MINISTÉRIO DOS TRANSPORTES, PORTOS E AVIAÇÃO CIVIL SERVIÇO DE LICITAÇÃO

Ref.: RDC ELETRÔNICO Nº 01/2017 – Questionamentos e Respostas

Objeto da licitação: Contratação de empresa ou consórcio de empresas para execução dos serviços de engenharia de dragagem por resultado de aprofundamento no Porto de Maceió (AL).

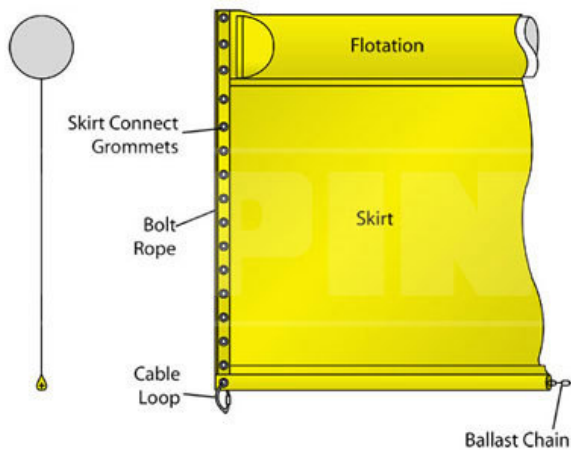
A 8ª condicionante da Autorização Nº 236/2016 estabelece que a operação deverá ser efetuada com velocidade adequada de sucção, de modo a minimizar a ressuspensão dos sedimentos. Porém, a mesma não foi definida. Diante disso, favor esclarecer qual deverá ser a velocidade adequada de sucção

O órgão licenciador não indicou uma referência de valor para a velocidade de sucção. Entende-se que o ajuste deverá ser realizado com base no nível de turbidez observado durante a execução da obra, que pode variar em função da granulometria dos sedimentos e condições de mar. Entretanto, a Autorização deixa

claro que, qualquer que seja a tecnologia de dragagem empregada, há a preocupação com os impactos relacionados à ressuspensão de sedimentos, uma vez que o Porto de Maceió está instalado em ambiente de alta sensibilidade ambiental.

Dessa forma, durante a obra deverá ser adotado método de controle ambiental ou procedimentos operacionais que minimizem a turbidez e a formação e dispersão de pluma de sedimentos, como é o caso do ajuste na velocidade de sucção. No caso de draga estacionária, uma alternativa é o emprego de **CORTINA DE TURBIDEZ**:
